NOTAT

21/26285-74 (72874/23)

Sak 115/23 Detaljregulering av Lademoen stoppested

Kommunedirektørens kommentarer til brev sendt fra Bane NOR til bystyret datert 7. juni 2023 om detaljregulering av Lademoen stoppested. Under følger oppsummering av Bane NOR sitt brev, og Kommunedirektøren sine vurderinger.

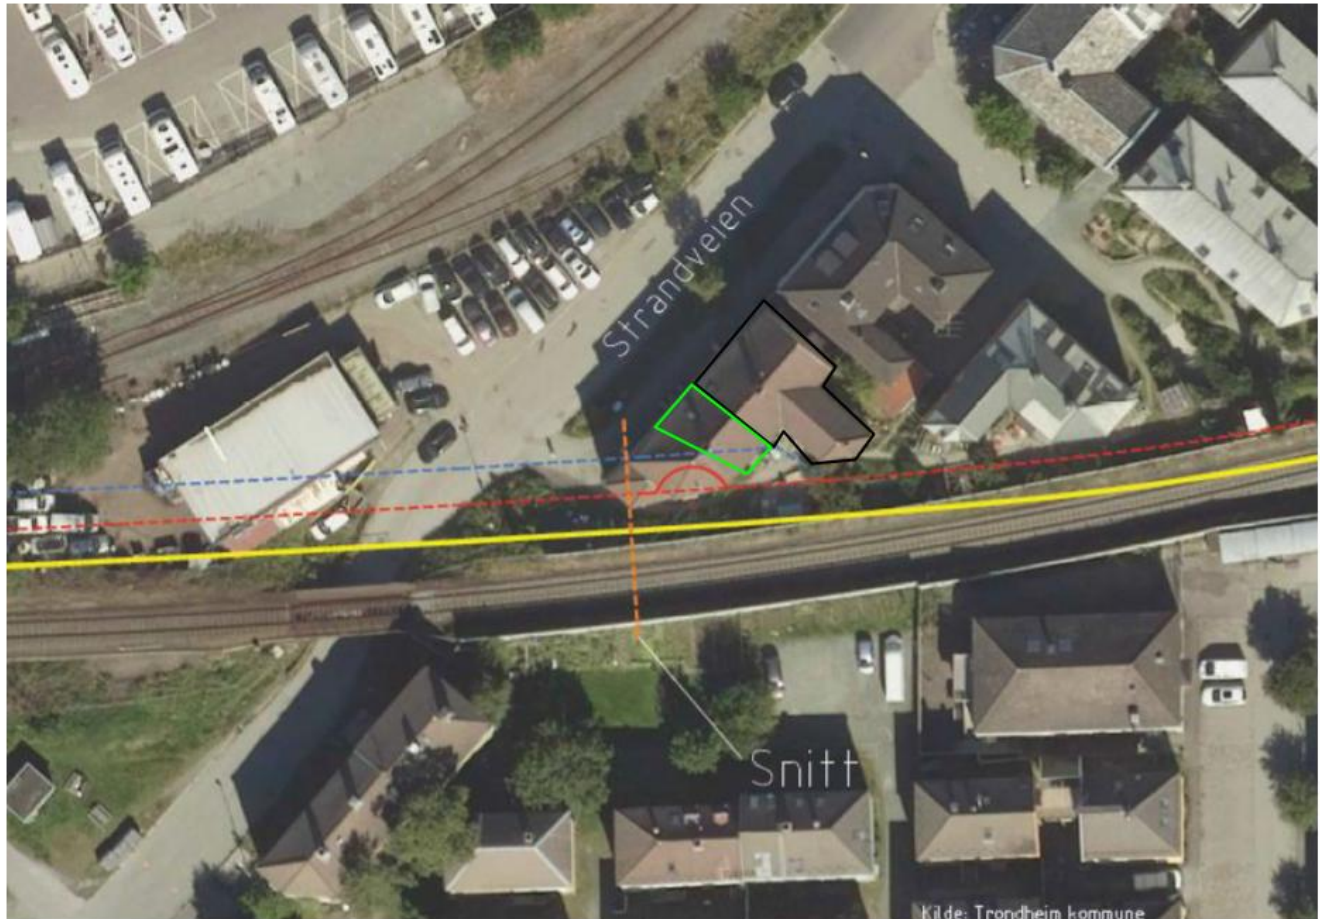
Bane NOR skriver at det er krav om minimum seks meter sikkerhetsavstand mot strømførende deler av jernbanen, fordi nærhet til anlegget er livsfarlig for mennesker. Arbeid og vedlikehold på Strandveien 23 vil utløse strenge sikkerhetskrav ved delvis bevaring av bygningen, og komplisere vedlikehold og drift av Strandveien 23 og jernbanen.

Bane NOR skriver at jernbanefyllingen for nytt spor vil ligge over og mot grunnmuren til Strandveien 23. Dette vil føre til at trykk og rystelser fra sporet overføres til bygningen i Strandveien 23. Det er ikke mulig å bevare bygningen slik den er i dag, og Bane NOR mener det er stor usikkerhet om gjenstående deler av Strandveien 23 vil tåle belastningen.

Illustrasjonen under er hentet fra *Konsekvenser ved delvis riving av Strandveien 23*, og også vist i saksframlegget på side 9. I arbeidet med dette notatet har Kommunedirektøren lagt inn den delen av Strandveien 23 som bevares, markert med sort strek. Dette tilsvarer del 4 og 5 av bygningen. Del 3, som demonteres og rives, og gjenoppbygges etter anleggsfasen, er vist med grønn strek. Delene av Strandveien 23 som skal bevares vil derfor ikke komme i konflikt med sikkerhetsavstanden til kontaktledningsanlegget for strømforsyning.

I illustrasjonen over er fyllingsfoten for jernbanesporet markert med rød strek. I notatet *Konsekvenser ved delvis riving av Strandveien 23* står det:

Illustrasjon laget av Kommunedirektøren. Illustrasjonen er basert på notatet “Konsekvenser ved delvis riving av Strandveien 23”

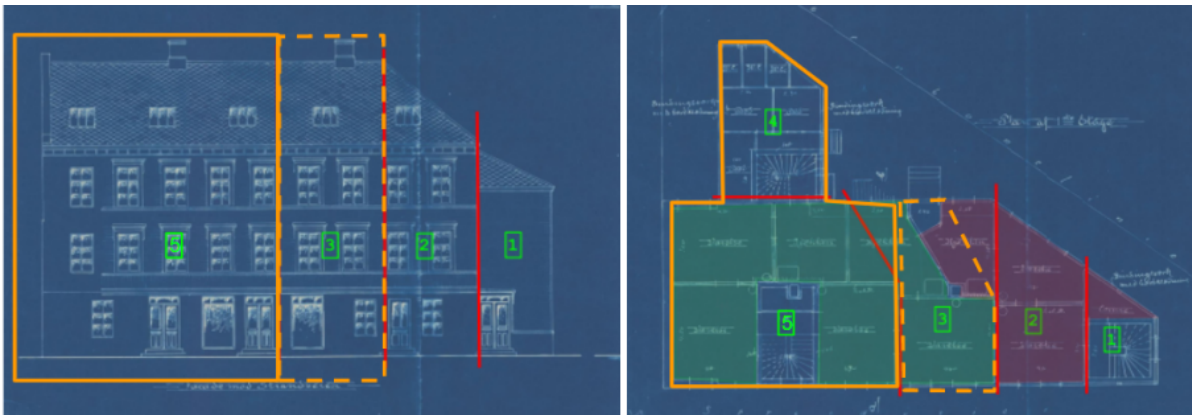
“Det er nødvendig å gjøre detaljerte geotekniske vurderinger av grunnen for å fastsette hvilken avstand fyllingsfoten burde ha fra bunnen av grunnmuren. Det er derfor sannsynlig at nødvendig riving av bygget vil gå lengre ut fra jernbanetraséen enn den røde streken og inn i området som er satt av til anleggsbelte”.

Kommunedirektøren har endret bestemmelsen om bevaring av bygningen i Strandveien 23, slik at det ligger en fleksibilitet i reguleringsbestemmelsene. Dersom det blir vanskelig å gjenoppbygge hele del tre, tillates det at kun deler blir gjenoppbygd:

“Deler av del 3 (vist med rød strek i illustrasjonen) skal demonteres før anleggsfasen, og hele, eller deler av del 3 (vist med stiplet oransje strek i illustrasjonen) skal gjenoppbygges etter at anleggsfasen er ferdig. Bebyggelsen som bevares og gjenoppbygges skal brukes til næring og kan brukes til bolig”.

“Videre detaljprosjektering og planlegging av anleggsfasen skal vise nøyaktig hvilke deler av bygningen som kan bevares, og hvilke deler av bygningen som kan gjenoppbygges”.
